Concurso Público Internacional en la modalidad de Proyecto Integral para otorgar en concesión el proyecto

"Subestación Chincha Nueva de 220/60 kV"

**SUGERENCIAS A LA PRIMERA VERSIÓN DEL CONTRATO**

**Esquema 2**

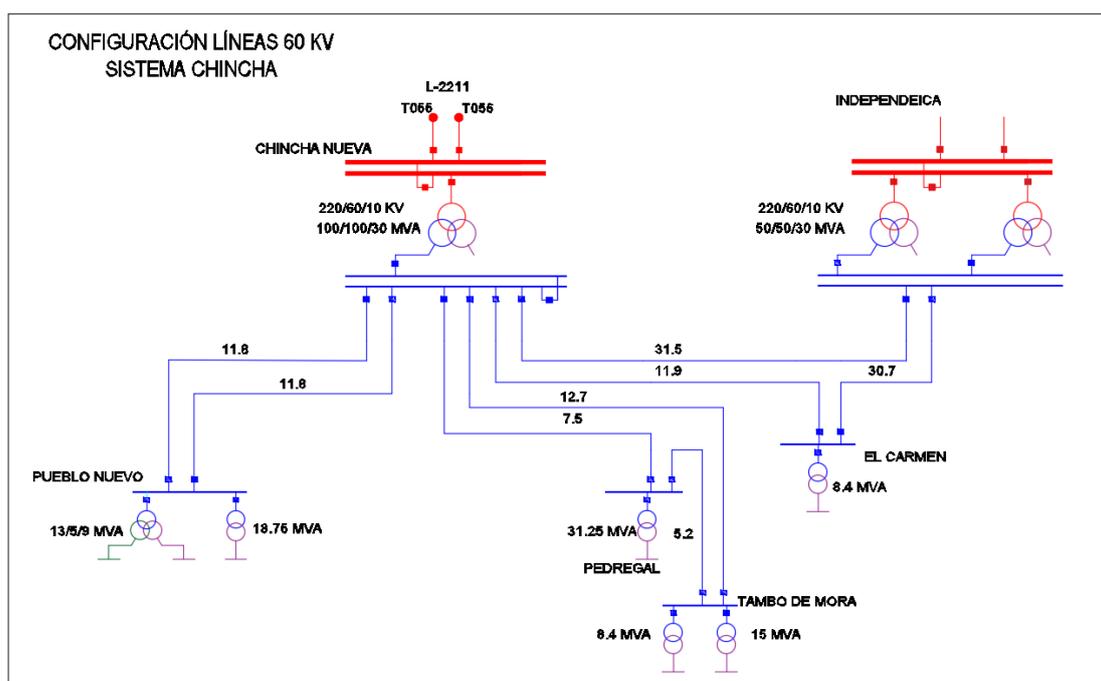
Sin embargo es preciso aclarar que la configuración de la línea de 60 kV quedará tal como se muestra en el esquema N°2, luego de la ejecución del proyecto Chinchá Nueva y algunos proyectos del PIT 2017 – 2021, que están en proceso de ejecución.

Esta configuración no implica ningún cambio en la configuración básica del proyecto, solo se menciona para que se tenga en cuenta que la configuración final es la que se muestra en el esquema N° 2.

Figura N° 1

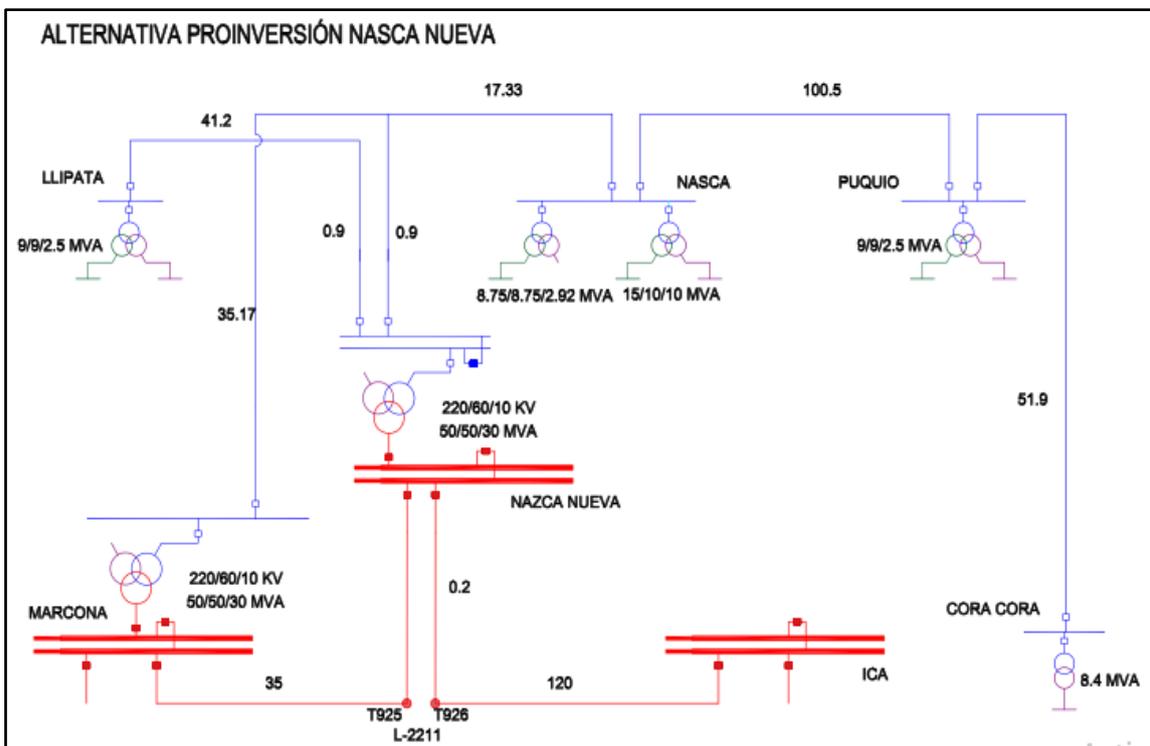
La configuración propuesta por Proinversión implica que la línea L-6630 (35.7 km) quede en derivación en T, tal como se indica en la figura 1, esta configuración implica que cuando se presenten fallas en la línea L-6630 salga de servicio todo el sistema Nasca, Puquio y Cora Cora.

Figura N° 2

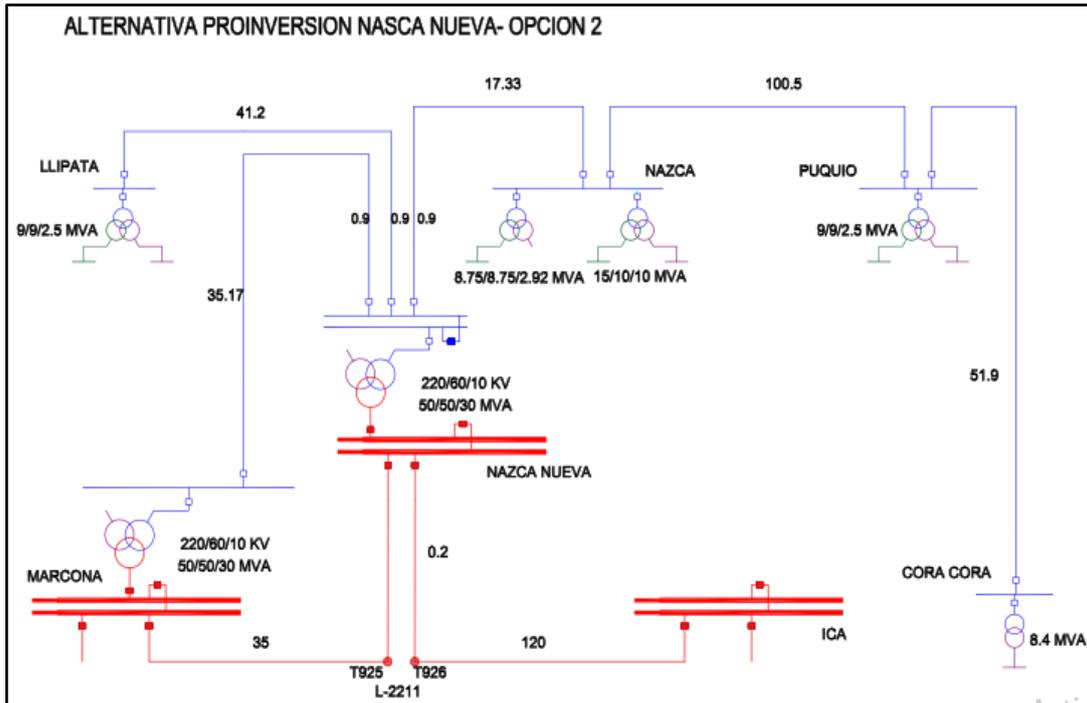
Es por ello que el esquema propuesto implica la implementación de una celda adicional en 60kV, que permita el ingreso de la línea L-6630, estableciendo una condición de mayor confiabilidad, tal como se muestra en la figura N° 2.
